## ZÁZNAM

z jednání konaného dne 3.11.2015 na Sudopu Brno týkající se staveb  
„Vybudování EPZ v žst. Brno hl.n., odstavné nádraží „B““,  
„Vybudování EPZ v žst. Brno hl.n., kolej č.603“

byla porada za účelem konferenčního projednání připomínek k přípravné dokumentaci výše uvedených staveb.

Zákres IS ČD a.s. v okolí objektu „Platan“

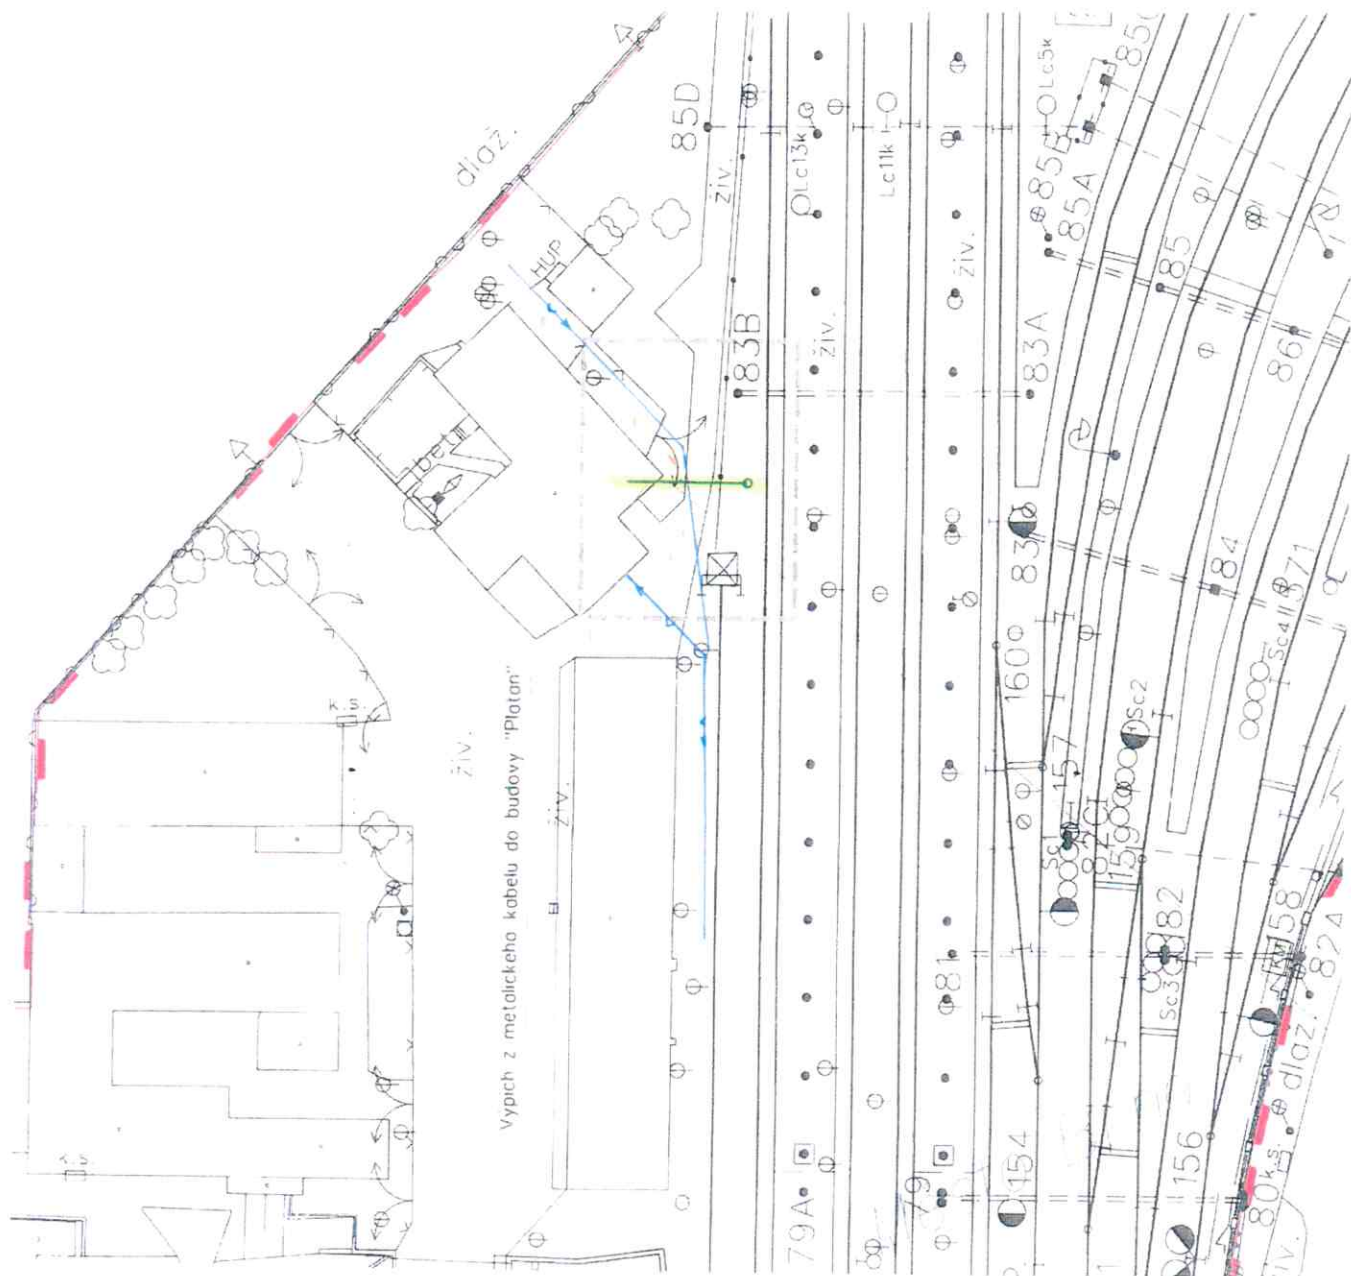
2. V zájmovém území stavby (koordinační situační výkres příloha C.3) se nachází v okolí objektu „Platan“ (na pozemku p.č. 272/28 k.ú. Město Brno) inženýrské sítě (vodovod, kanalizace) v majetku ČD a.s. ve správě RSM Brno, jejichž zákresy na podkladu JŽM byly projektantovi poskytnuty v předchozím stupni přípravy dokumentace. Upozorňujeme, že v situaci stávajících IS (příloha C.2) není zakreslena jejich trasa, která kříží trasu navrženého metalického. Zákresy tras vodovodu a kanalizace požadujeme do DSP/RDS doplnit (– viz příloha) a musí být respektovány.
